## Protocolo 14: 10.311/2020

**PARECER 056/2020 – CEIV**  
**COMISSÃO PERMANENTE DE ANÁLISE DE ESTUDO DE IMPACTO DE VIZINHANÇA**  
**(CEIV)**

( ) Primeira Análise – Parecer nº 035/2020-CEIV – 15/06/2020  
( X ) Segunda Análise – Parecer nº 056/2020-CEIV – 03/11/2020

**Projeto:** Centro Logístico ZM Empreendimentos

Figura 1 - Raio de giro da marginal para o acesso. Fonte: Autor, adaptado de M2 Engenharia, 2020. OBS: O texto acima foi inserido na versão final do EIV.

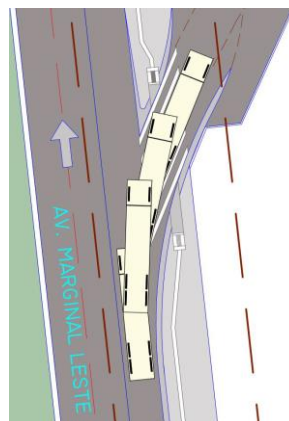
13.4.3. Qual será o veículo-tipo? Verificar e ilustrar o raio de giro do veículo tipo, da marginal para o acesso.

2ª Análise da CEIV: Ainda, ilustrar o raio de giro do veículo tipo, da faixa de desaceleração ao acesso (adjacente ao "CONTROLE").

**Resposta Centro Logístico ZM:** *O veículo tipo de carga será um caminhão simples com 2 eixos com aproximadamente 14 metros de comprimento. A ilustração do raio de giro do veículo tipo da marginal para o acesso está apresentada na Figura 1 abaixo.*

**Figura 2** - Localização dos pontos de ônibus. Fonte: Consultran, 2018

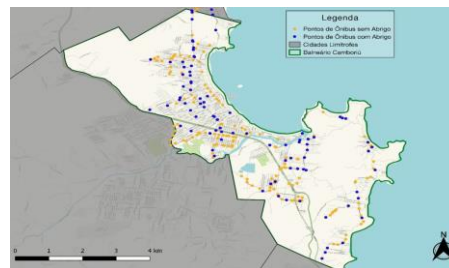
13.4.6. Indicar a localização dos abrigos de ônibus próximos ao empreendimento.

**Resposta Centro Logístico ZM:** A localização dos pontos de ônibus com e sem abrigo, próximos ao empreendimento, está apresentada na Figura 2 abaixo conforme o plano de reestruturação do sistema de transporte público urbano de Balneário Camboriú – BC Bus.

2ª Análise da CEIV: Ok.
